島根原子力発電所 2号炉  
高経年化技術評価  
長期施設管理方針について

2024年2月26日

中国電力株式会社

#### ① 配管減肉管理フロー（現状）

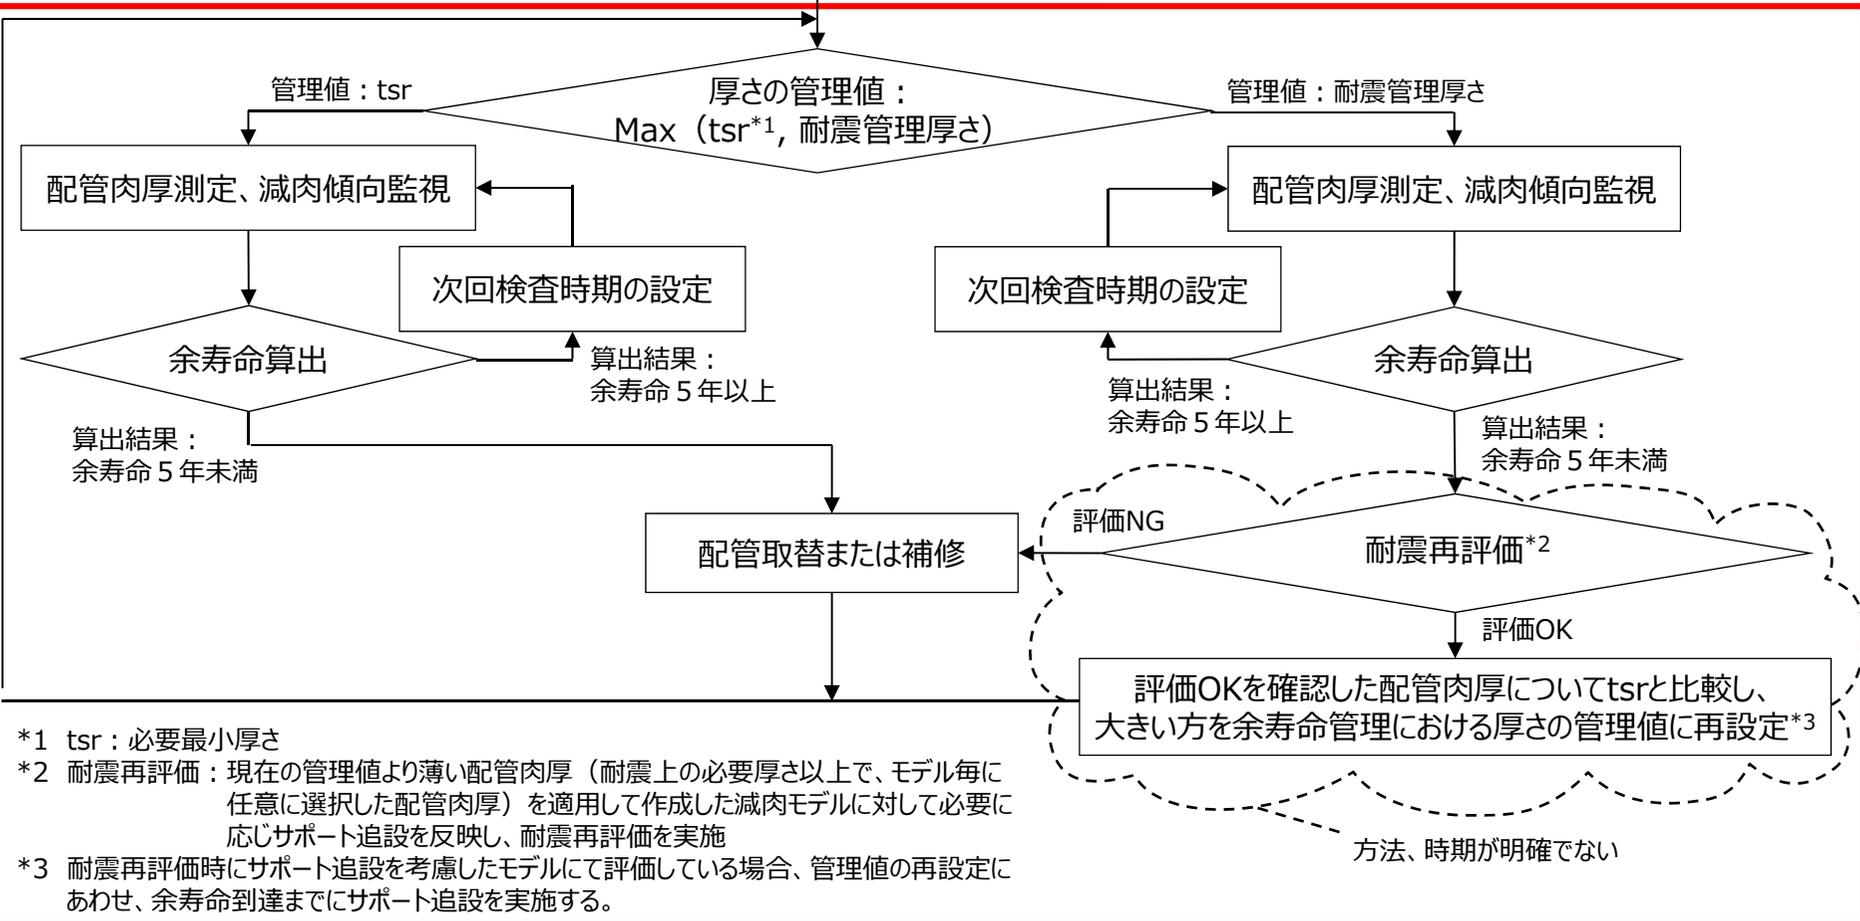
- 長期施設管理方針に取り纏めた記載について、実施事項および時期が明確ではない。
- 長期施設管理方針の実施期間に実施する内容と継続的な管理の内容が明確ではない。
- 今後の配管肉厚管理における耐震管理厚さの見直しについて、見直しのプロセスが明確ではない。

\*2 耐震再評価 : 現在の管理値より薄い配管肉厚（耐震上の必要厚さ以上で、モデル毎に任意に選択した配管肉厚）を適用して作成した減肉モデルに対して必要に応じサポート追設を反映し、耐震再評価を実施

\*3 耐震再評価時にサポート追設を考慮したモデルにて評価している場合、管理値の再設定にあわせ、余寿命到達までにサポート追設を実施する。

#### ② 配管減肉管理フロー（今後の対応方針）

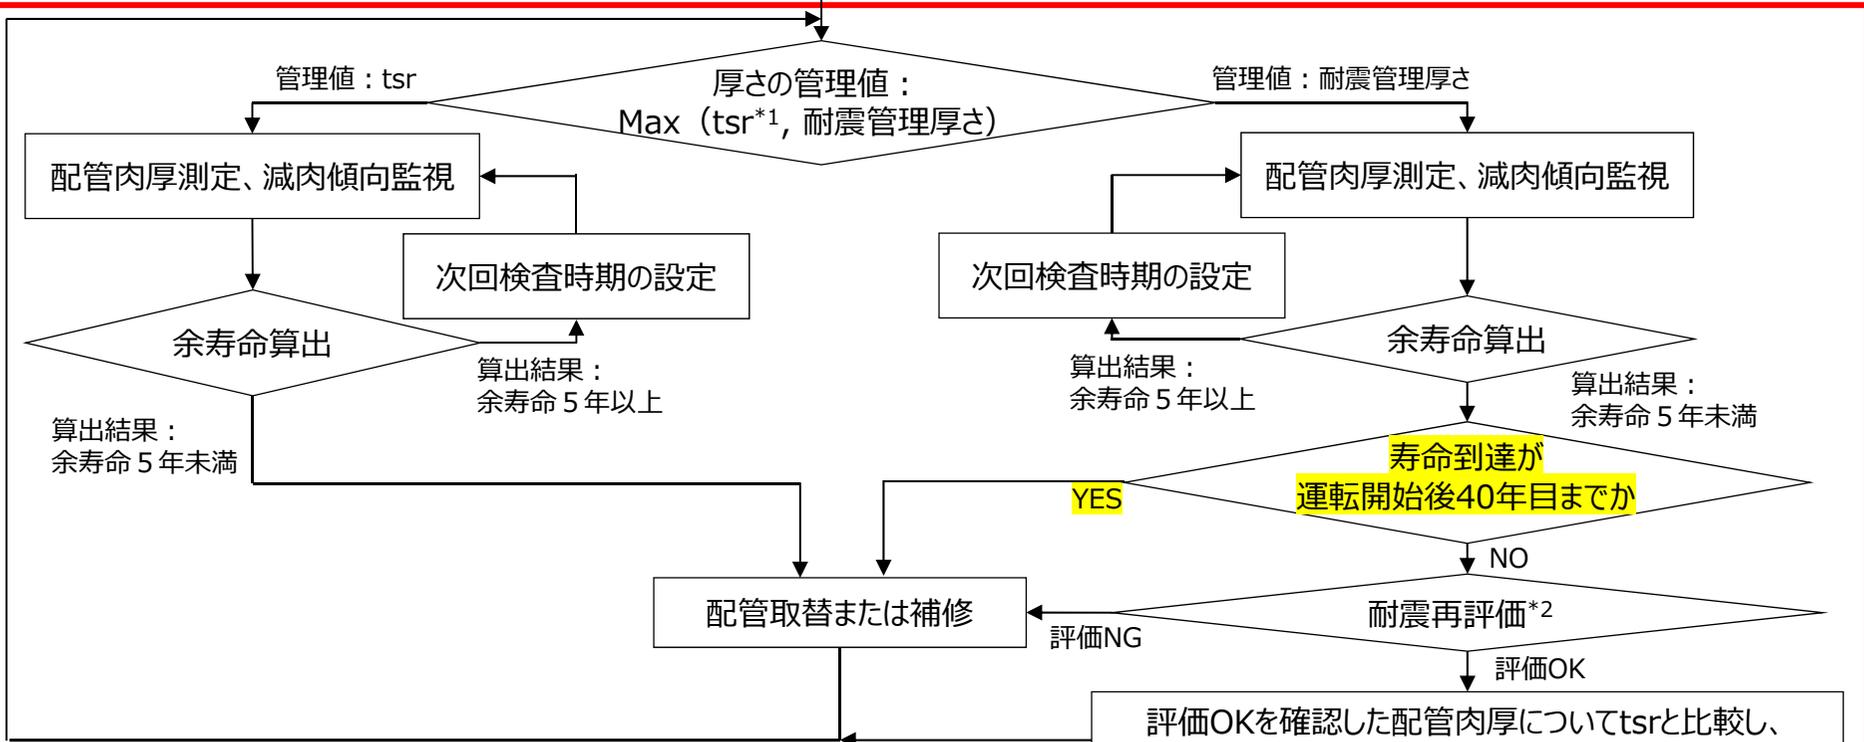
- 運転開始後40年時点までの対応方針
  - 今後、実測データを踏まえ余寿命を評価した結果、想定を上回る減肉により運転開始後40年目までに耐震管理厚さ（ $= \min(40 \text{ 年目の想定厚さ, 公称板厚の } 80\% \text{ の厚さ})$ ）を下回る結果が得られた場合は、耐震管理厚さを下回る前に、配管取替または補修を実施する。なお、本内容については長期施設管理方針の中で明確化する。
- 運転期間中の継続的な管理方針
  - 耐震管理厚さを管理値とした減肉管理を実施し、配管肉厚測定の実測データが蓄積されることで得られる精緻な減肉率により余寿命を算出する。
  - 余寿命5年未満となった場合は、最新の实測データを踏まえた減肉率により60年目の想定厚さを算出する。
  - 60年目の想定厚さが島根2号炉高経年化技術評価（30年目）にて耐震安全性を確認した耐震管理厚さを下回る場合、耐震管理厚さを下回るまでに60年目の想定厚さによる耐震再評価を実施する（必要に応じサポート追設をモデルに反映）。
  - 評価成立を確認できた場合は、耐震管理厚さを60年目の想定厚さに見直し、それを管理値として減肉管理を実施し、評価成立が確認できない場合は、配管取替または補修を実施する。

: 新たに管理事項とする内容

\*2 耐震再評価 : 実測データを踏まえた60年目の想定厚さが耐震安全性評価済みの配管肉厚より小さい場合、60年目の想定厚さを適用して作成した減肉モデルに対して必要に応じサポート追設を反映し、耐震再評価を実施

\*3 耐震再評価時にサポート追設を考慮したモデルにて評価している場合、管理値の再設定にあわせ、寿命到達までにサポート追設を実施する。
